## **Autorité environnementale**

# **Avis délibéré de l’Autorité environnementale sur le contournement autoroutier d’Arles et la mise en compatibilité des documents d’urbanisme des communes d’Arles et de Saint-Martin-de-Crau (13)**

**n°Ae : 2025-086**

Avis délibéré n° 2025-086 adopté lors de la séance du 25 septembre 2025

Figure 3 : schéma détaillé du projet de contournement d'Arles (Source : dossier pièce B)

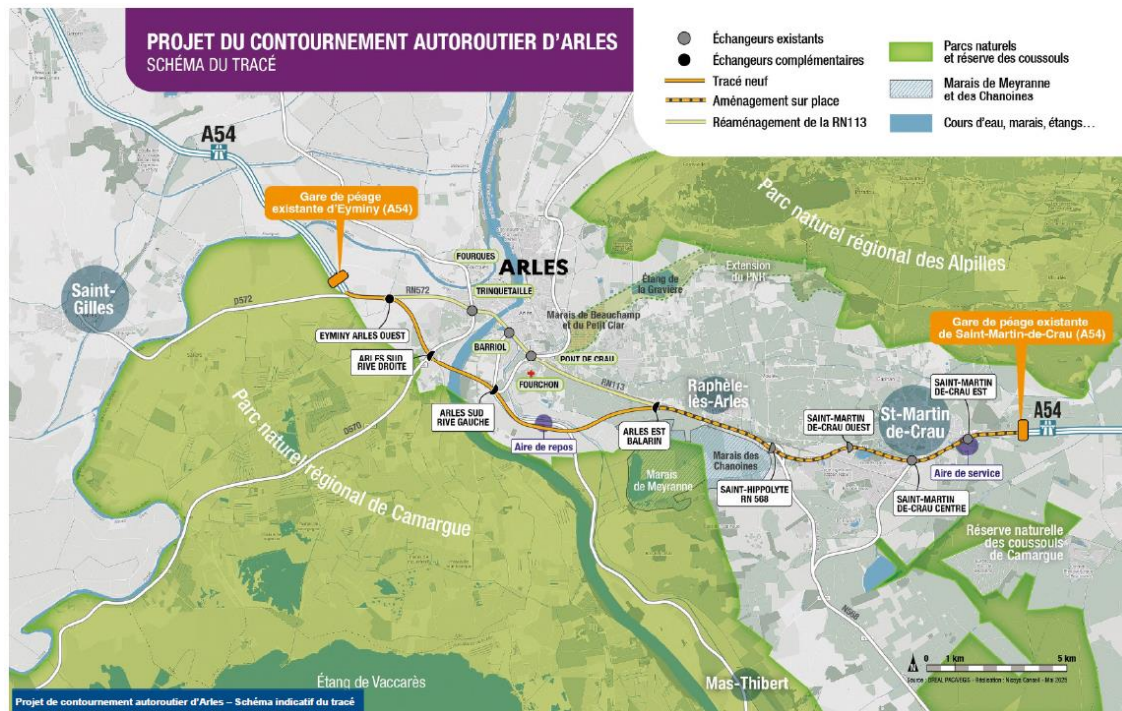
Le tracé neuf étant intégralement dans le lit du Rhône, la plateforme sera portée par des remblais pouvant s'élever jusqu'à plus de dix mètres de haut. À ce stade, le dossier ne comporte pas de graphique du profil en long mentionnant ces hauteurs de remblais : l'infrastructure a été remontée à un mètre au-dessus de la cote du plan de prévention des risques d'inondation (PPRI) afin de constituer un itinéraire hors d'eau en cas d'évènement exceptionnel. Pour tenir l'objectif de limitation d'élévation de la ligne d'eau, le projet prévoit plusieurs ouvrages de décharge : deux viaducs de 300 et 900 mètres en rive droite du Rhône et quatre ouvrages de dimension plus limitée en rive gauche du Rhône, dont le franchissement de deux canaux ; la description de ces ouvrages doit être précisée. Les aires de chantier ne sont pas positionnées.

***L'Ae recommande de présenter le profil en long de l'ensemble du projet, de préciser les hauteurs de remblais sur la totalité du tracé neuf et de positionner les aires de chantier pressenties.***

Figure 7 : surcoût (en M€) du projet en fonction du niveau d'impact sur les hauteurs d'eau (Source : dossier)

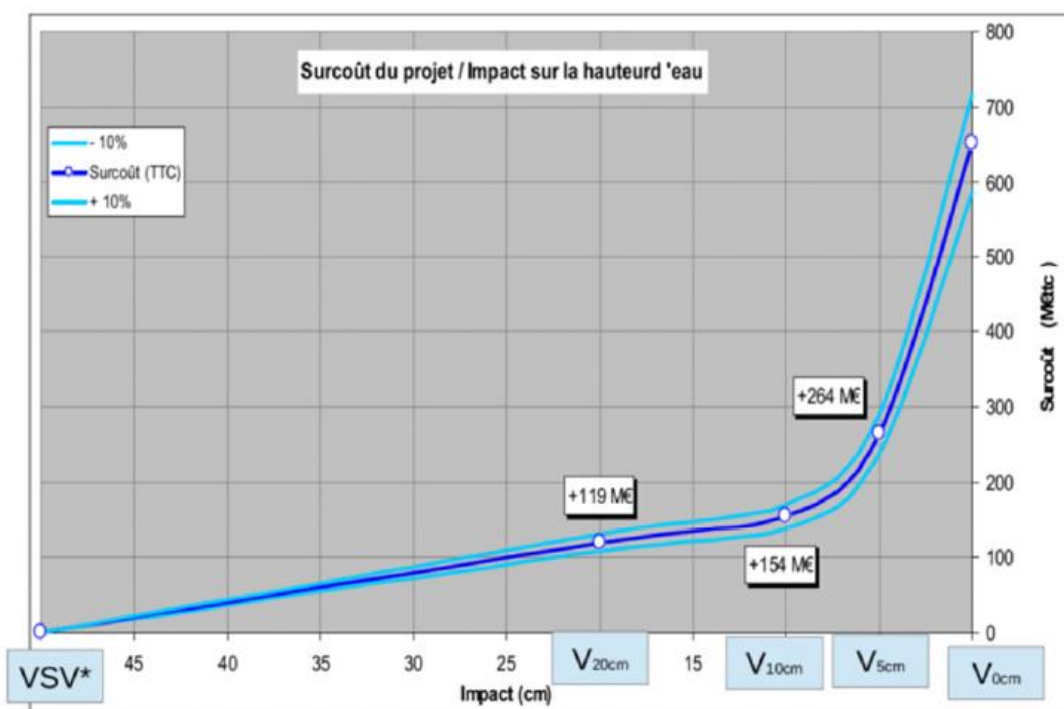
Le maître d'ouvrage considère que le surcoût n'est pas compatible avec une mise en concession avec péage pour une transparence hydraulique totale ou un relèvement limité à 5 cm. La DIT a interrogé en 2017 la direction générale de la prévention des risques (DGPR) du ministère chargé de l'environnement sur l'acceptabilité d'un relèvement limité à 10 cm. Sans prendre position explicitement sur ce critère, la DGPR a précisé le 6 février 2018 que « *la tolérance acceptée sur la ligne d'eau [...] est tributaire de l'achèvement préalable des travaux correspondants du Symadrem et de l'autorisation de mise en service d'un système d'endiguement de niveau de protection au moins égal à la crue de référence et de niveau de sûreté au moins égal à la crue exceptionnelle* ».

Figure 8 : localisation des mesures compensatoires validées (vert), en cours d'étude (orange) et à confirmer (rouge) sur le territoire proche de l'emprise technique (Source : dossier)

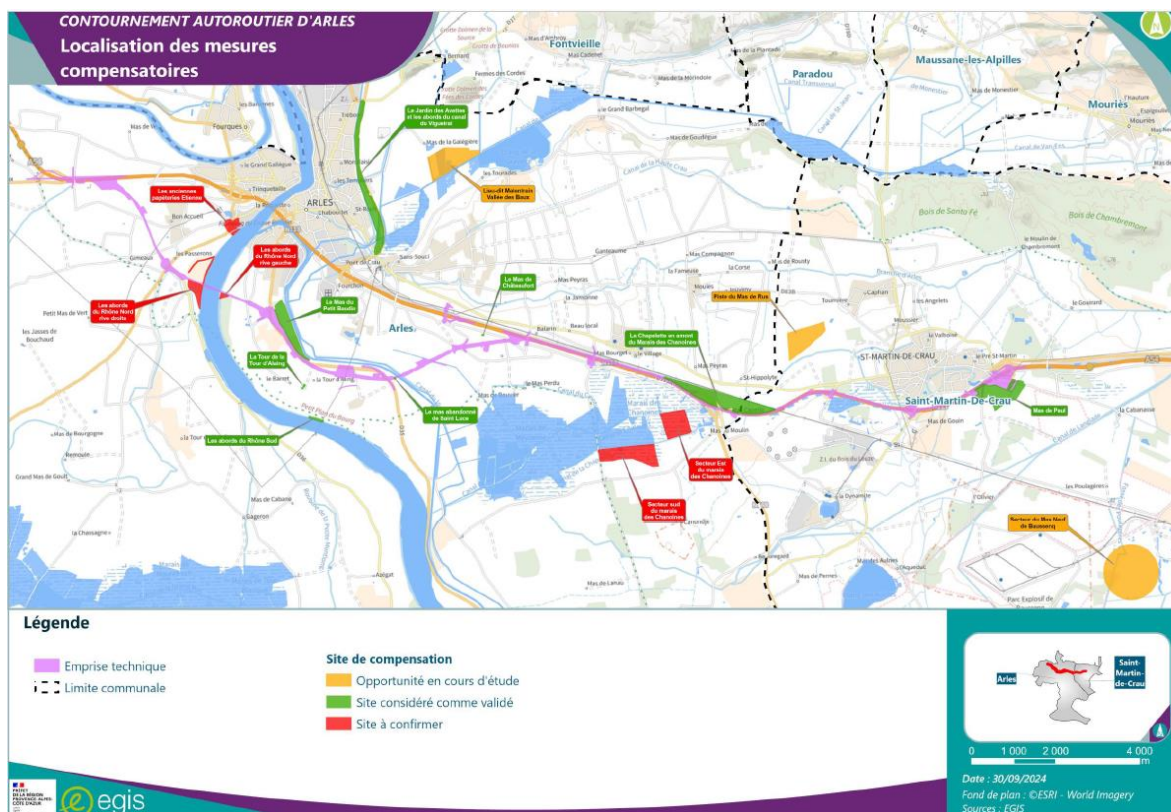
Le dossier n'est toutefois pas toujours lisible et cohérent dans la présentation qu'il en fait. Trois types d'informations sont disponibles : la localisation de la mesure, le numéro de la fiche et le code

Figure 9 : profil en long du viaduc sur le Grand Rhône (Source : dossier)

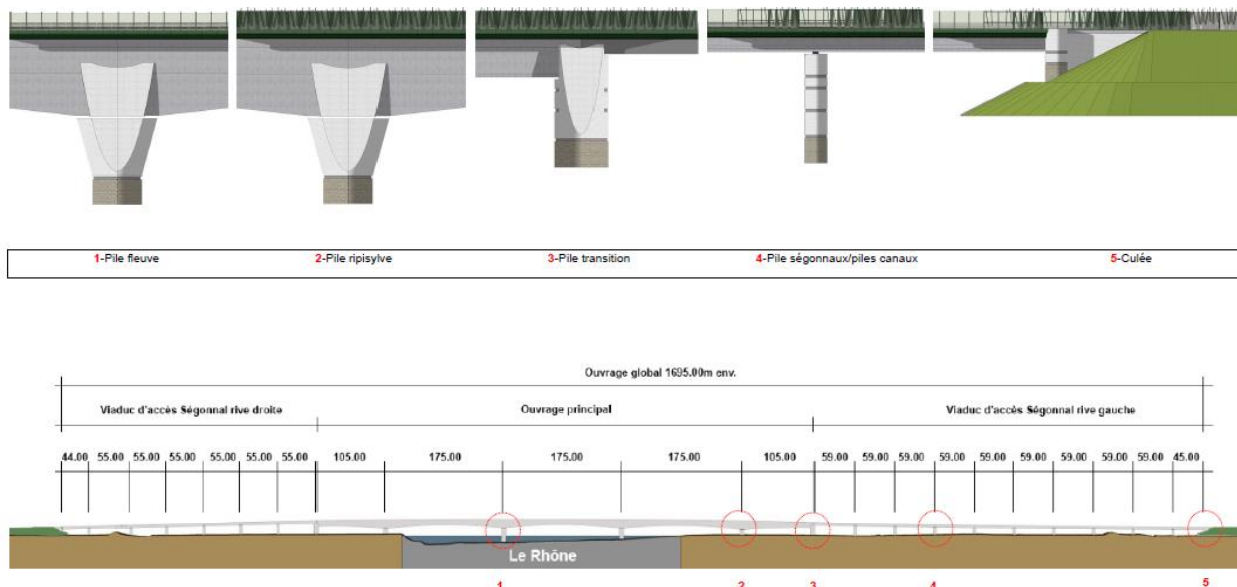
Le projet prévoit l'installation de deux piles du viaduc dans le lit mineur du Grand Rhône (Figure 9 page suivante). Les travaux y seront réalisés via la mise en place d'une estacade provisoire depuis

la rive droite dans le lit mineur et de batardeaux<sup>41</sup>. L'apport des matériaux et éléments nécessaires se fera par transport fluvial de camions-toupee à partir de la rive gauche. À ce stade du dossier, la description des modalités de travaux est succincte (forme de l'estacade, nombre de rotation des bateaux, localisation de la centrale à béton...). La fiche de la mesure de réduction (RT\_TSEC\_10<sup>42</sup>) prévoit qu'« *une attention particulière sera portée à la présence d'une canalisation d'hydrocarbures au fond du Rhône* », impact non préalablement documenté.

Figure 13 : secteur de l'échangeur Arles Sud rive gauche  
– à gauche : situation actuelle (Source : Géoportail), au centre : situation projetée (Source : dossier),  
à droite : emplacements réservés (Source : PLU Arles)

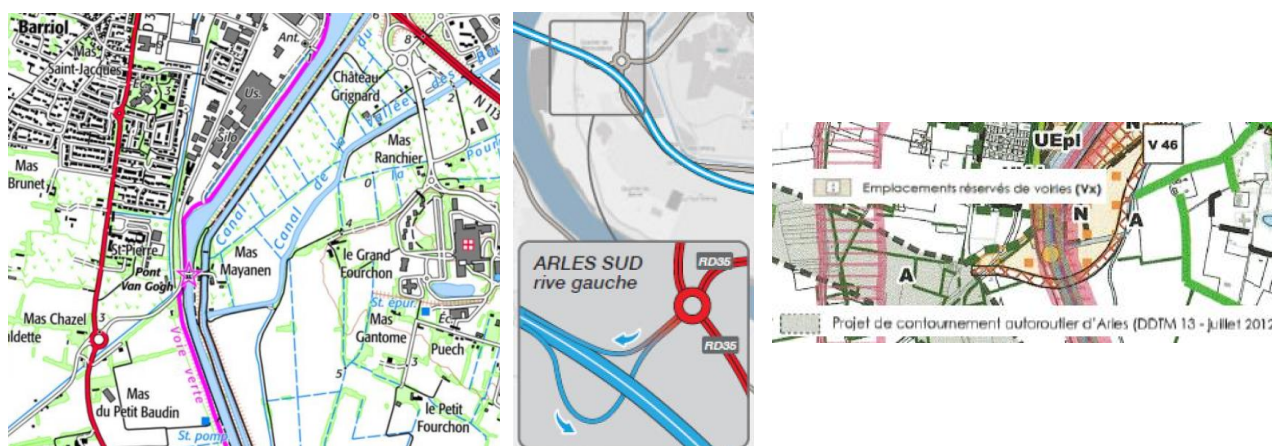
Plusieurs cartes du dossier représentent une route nouvelle partant de l'échangeur vers le quartier de Fourchon, en enjambant le canal du Vigueirat. Cette route, parfois nommée « *déviations de la RD35* », fait l'objet d'un emplacement réservé dans le PLU d'Arles (figure 13).

La création de cette nouvelle route à partir de l'échangeur Arles Sud rive gauche n'est pas prise en compte de manière homogène dans le dossier. Elle renforce le caractère « urbain » du
